MODIFICACIÓN AL CONTRATO DE CONSULTORÍA CON-001 DE 2022, CELEBRADO ENTRE EL MUNICIPIO DE LA UNIÓN VALLE DEL CAUCA E INGENIERÍAS DE OCCIDENTE S.A.S.

INFORMACIÓN DEL CONTRATO	
CONTRATO No:	CON-001-2022.
CONTRATANTE:	MUNICIPIO DE LA UNIÓN VALLE
DEPENDENCIA:	SECRETARIA DE INFRAESTRUCTURA FÍSICA.
CONTRATISTA:	INGENIERÍAS DE OCCIDENTE S.A.S.
NIT:	900.491.348-8
REPRESENTANTE LEGAL:	DAVID JONATHAN MORENO BUITRAGO
IDENTIFICACION:	No. 14.565.715 expedida en Cartago
OBJETO:	CONSULTORIA PARA LA ELABORACION DE ESTUDIOS Y DISEÑOS DE PAVIMENTOS COMUNITARIOS EN LA ZONA URBANA Y RURAL EN EL MUNICIPIO DE LA UNION VALLE DEL CAUCA.
VALOR INICIAL DEL CONTRATO:	CIENTO CINCUENTA MILLONES DE PESOS MONEDA CORRIENTE ($150.000.000 M/CTE)
PLAZO DE EJECUCIÓN INICIAL:	EL PLAZO PARA LA EJECUCIÓN DEL OBJETO CONTRACTUAL SERÁ DE TRES (03) MESES CALENDARIO, CONTADOS A PARTIR DE LA SUSCRIPCIÓN DEL ACTA DE INICIO.
PLAZO QUE SE PRETENDE ADICIONAR:	QUINCE (15) DIAS.
FECHA DE INICIO:	28 DE ENERO DE 2022
FECHA DE TERMINACION:	28 DE ABRIL DE 2022.
FECHA DE TERMINACION ACTUALIZADA – INCLUYE OTRO SI No. 1:	13 DE MAYO DE 2022

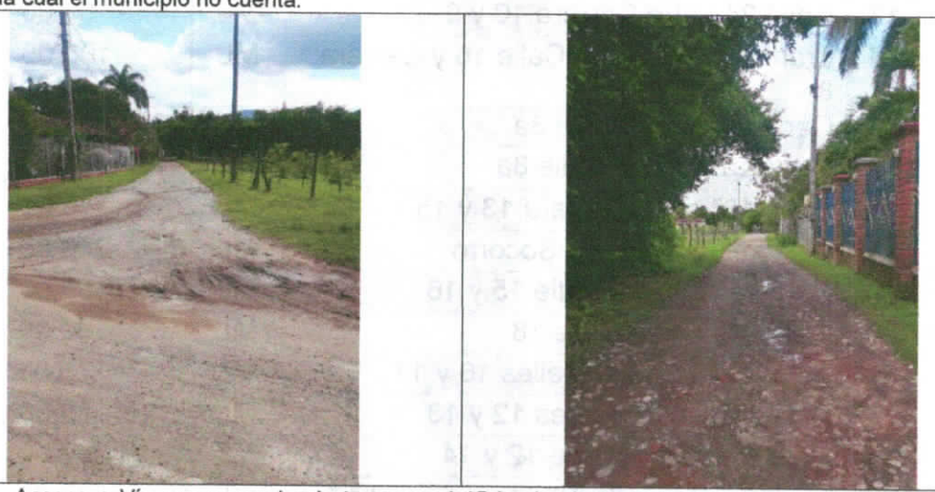
Foto 3: Salida de escorentia de agua lluvia proveniente de la Diagonal 21 c entre Carrera 22 sobre predio privado. Lo que genera que previo a la pavimentación y construcción de muros de contención se realice obras para el manejo de aguas lluvias las cuales deben ser conducidas por previos privados y conectarse a red pluvial, la cual el municipio no cuenta.

En concordancia con lo anterior se hace necesario retirar las vías identificadas con los ítems **No 24** – Diagonal 21c entre carrera 22, **No 30** - Vía que comunica la transversal 15 hacia vía troncal de occidente (panorama) sector papaya, al igual que el ítem **No 3** – Diagonal 21c entre carrera 22 del estudio para la construcción de muros de contención para los pavimentos comunitarios por las razones antes expuestas, por tanto se requiere incluir dentro del contrato de consultoría CON-001 de 2022 las siguientes direcciones quedando así:

Foto 1 y 2: Carrera 18 entre calle 19 y transversal 17, tramo vial que conecta los barrios de San Pedro y barrio el Jardin.

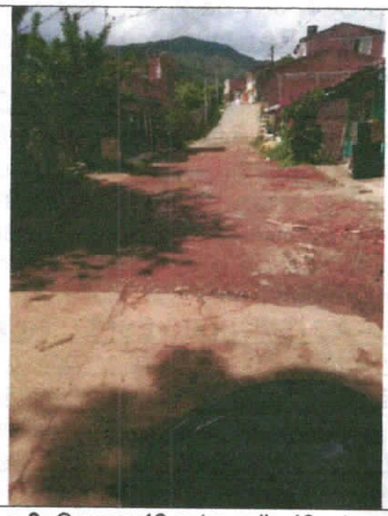
De acuerdo a lo anterior, se presenta la necesidad de adicionar nuevos ítems que no se tenían contemplados en el contrato inicial y aumentar el plazo de la fecha de ejecución del contrato de consultoría por quince (15) días más; Además, se anexa registro fotográfico de las nuevas direcciones donde se evidencia el mal estado en el que se encuentra actualmente y la necesidad de proyectar en algunos casos el pavimento existente:
